## WYJAŚNIENIA TREŚCI SWZ\_13

Dotyczy: postępowania o udzielenie zamówienia publicznego, prowadzonego w trybie przetarg nieograniczony na **"Budowa Hali Sportowej Uniwersytetu Morskiego w Gdyni przy ul. Morskiej 81-87"** – znak sprawy **CRZP/15/2022/AZP**.

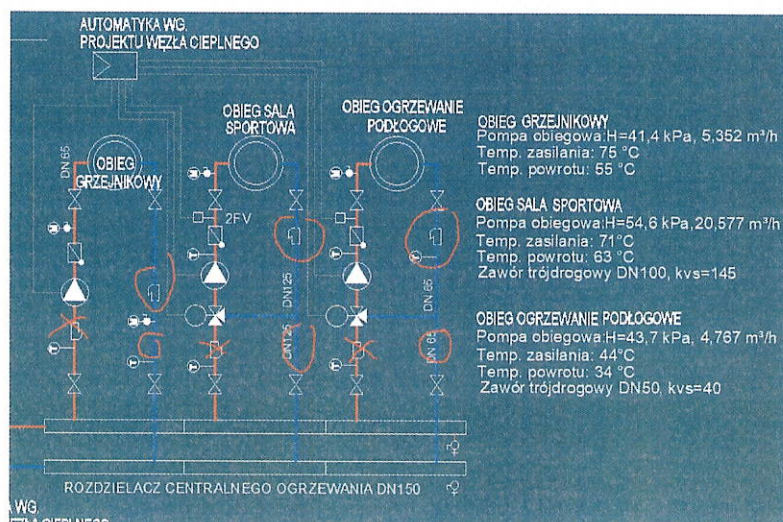
8. Schemat rozdzielacza centralnego ogrzewania: czy nie przewidziano zaworów równoważących na obiegach i zaworów zwrotnych przed spinkami od strony rozdzielacza?

## Stanowisko (wyjaśnienie) Zamawiającego:

Należy zamontować zawory statyczne z króćcami pomiarowymi o średnicy równej średnicy rurociągu na którym są zamontowane. Z nastawą maksymalnie otwartą.

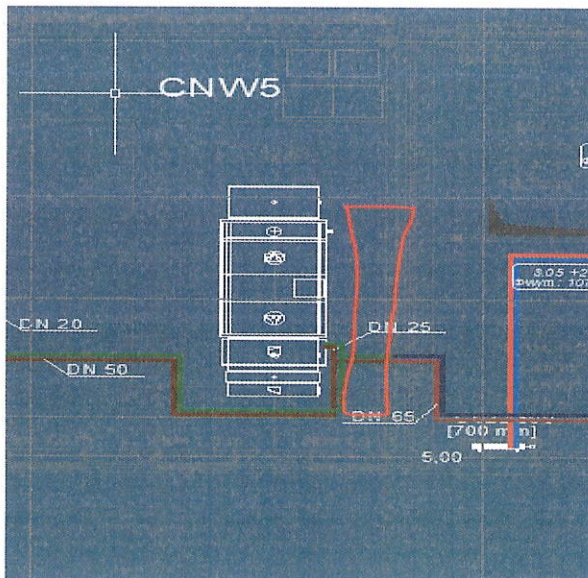
**Stanowisko (wyjaśnienie) Zamawiającego:** Zgodnie z projektem
15. Czy przewidziano odpowiedni dostęp serwisowy do centrali CNW5?

**Stanowisko (wyjaśnienie) Zamawiającego:** Dostęp serwisowy w CNW5 jest z drugiej strony

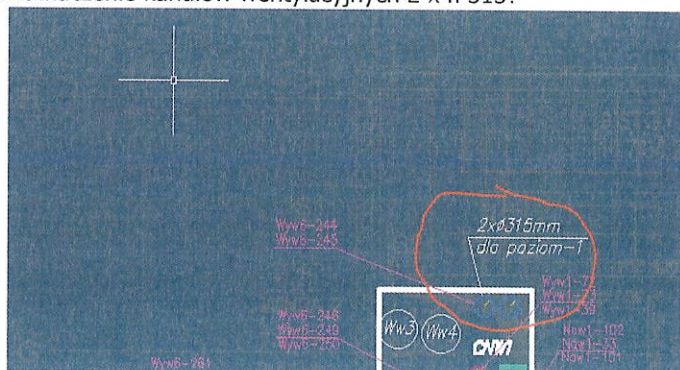
22. Jak jest przeznaczenie kanałów wentylacyjnych 2 x fi 315?

**Stanowisko (wyjaśnienie) Zamawiającego:** Instalację należy wykonać zgodnie z dokumentacją projektową

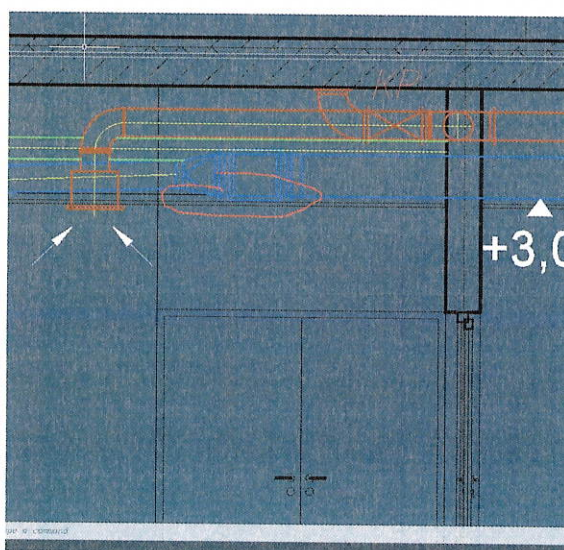
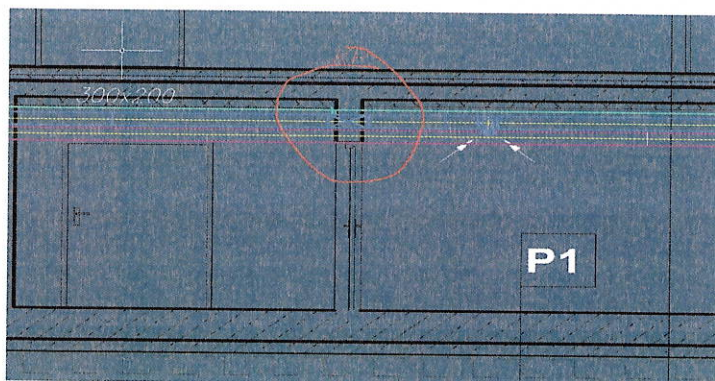
30. Czy w obrębie klatki schodowej 3 kłapa oddymiająca obsługuje oddymianie klatki schodowej i szybu windowego?

- Kolizja z nadprożem,
- Kolizja z konstrukcją sufitu,

**Stanowisko (wyjaśnienie) Zamawiającego:** Tak została. Wszystkie otwory w ścianach żelbetowych należy wykonać poprzez wycięcia.

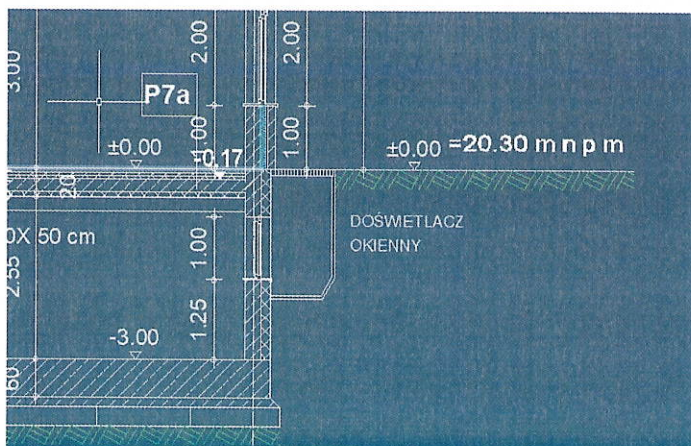
43. Czy przewidziano odprowadzenie wody opadowej z doświetlaczy okiennych?

**Stanowisko (wyjaśnienie) Zamawiającego:** Odprowadzanie do gruntu, doświetlacze zostaną rozebrane, na etapie ETAPU II
